DYREKTYWA ZDATNOŚCI - AIRWORTHINESS DIRECTIVE
Nr SP - 0060 -1999-A

1. Przedmiot: Samolot / Aircraft , model: M28 "Skaytruck"

3. Dotyczy: Przeglądu sygnalizatorów ciśnienia P18M / Check of pressure indicators P18M

BIULETYN OBOWIĄZKOWY Nr E/12.020/99

SYGNALIZATORY CIŚNIENIA NA SILNIKU

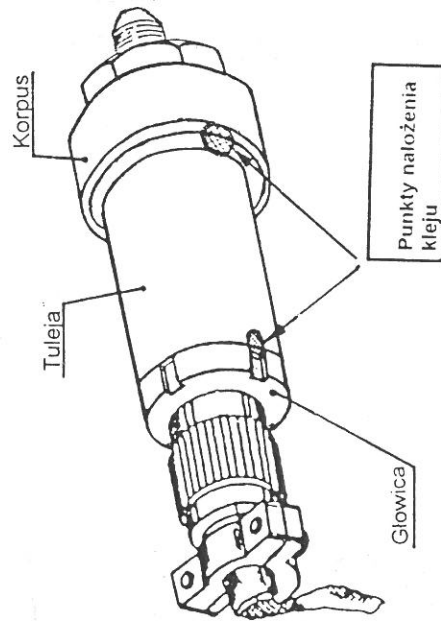
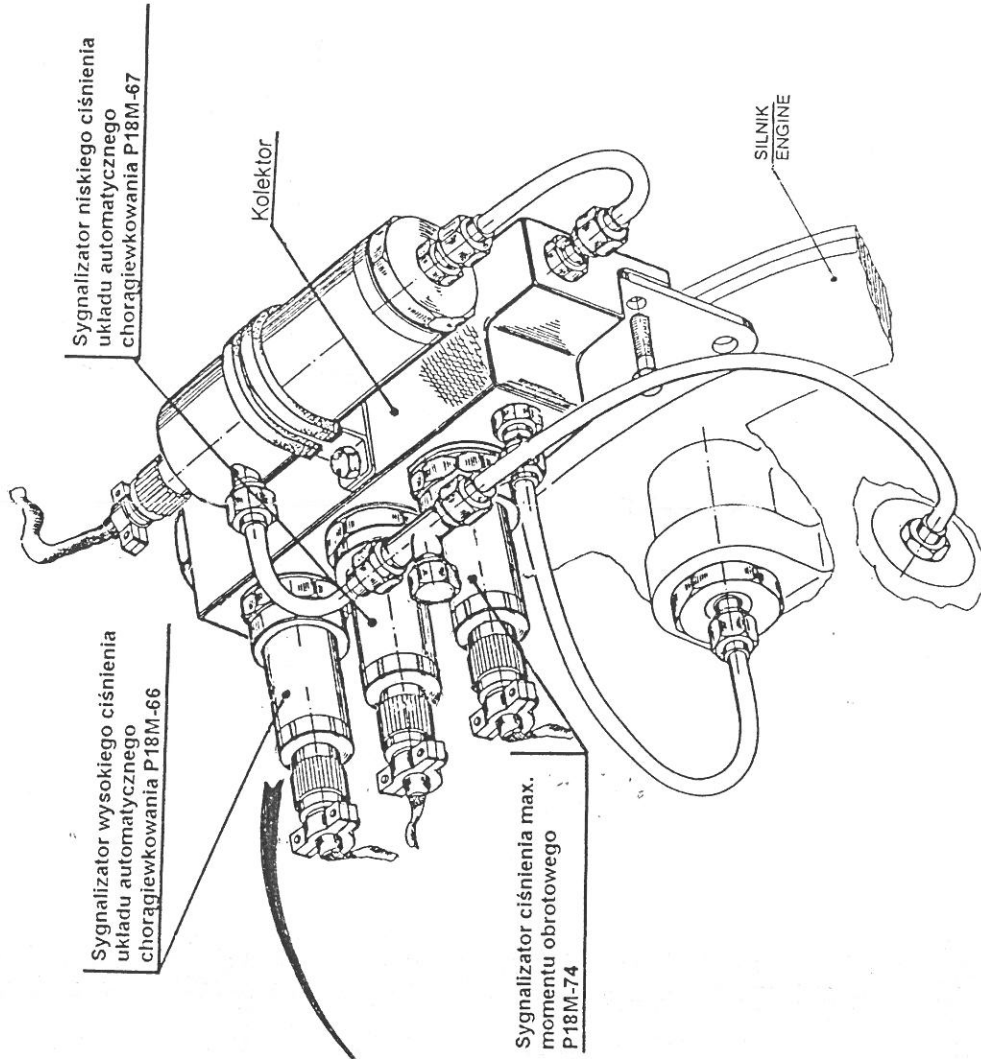
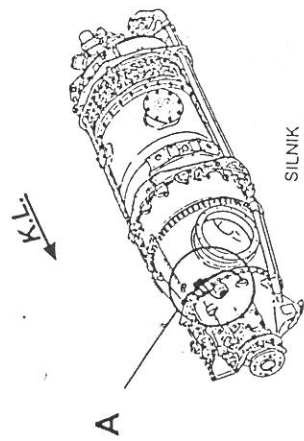
2. Dokonać przeglądu trzech sygnalizatorów ciśnienia (Szkiec 1) zwracając szczególną uwagę na cylindryczną powierzchnię głowicy i tulei sygnalizatora.
Występowanie na nich rys i zagnieceń świadczy o przykładaniu momentu obrotowego przy demontażu (montażu) do głowicy lub tulei, a to mogło spowodować zmianę położenia głowicy i tulei względem korpusu, co prowadzi do rozregulowania sygnalizatora.
W takim przypadku sygnalizator należy wymienić na nowy.

4. Powierzchnie sygnalizatorów na których będzie nakładany klej (patrz szkic Nr 1), odtłuścić poprzez przetarcie szmatką zwilżoną w benzynie ekstrakcyjnej.

5. Zgodnie ze szkicem Nr 1 zabezpieczyć przed odkręceniem części sygnalizatorów P18M-66, P18M-67 i P18M-74 przez nalożenie na połączeniach korpusu z tuleją i głowicy z tuleją, kropli kleju AGOMET F160, F300 lub F305 zmieszanego bezpośrednio przed użyciem z 2 do 5% utwardzacza HARTEPASTE.
Nalożony klej jest również znakiem kontrolnym wzajemnego położenia części sygnalizatora.

2. Inspect the three pressure transmitters (see Fig. 1), with particular attention paid to the cylindrical surface of the transmitter head and its barrel.
Any scratches or dents found thereon evidence inappropriate application of torque to the head or the barrel during removal/installation, which could have caused relocation of the head and barrel with respect to the transmitter's body, and thus the transmitter's maladjustment. If such evidence is found, the transmitter shall be replaced with a new unit.

4. De-grease the transmitter surfaces intended for the glue application (See Fig. 1), wiping with a piece of rag dampened in extraction naphtha.

5. Secure the rotatable parts of the P18M-66, P18M-67 and P18M-74 transmitters against unscrewing (see Fig. 1) by applying a drop of AGOMET F160, F300 or F305 glue, mixed immediately before use with 2 to 5% of HARTEPASTE hardener, at the body-to-barred and head-to-barred connections.
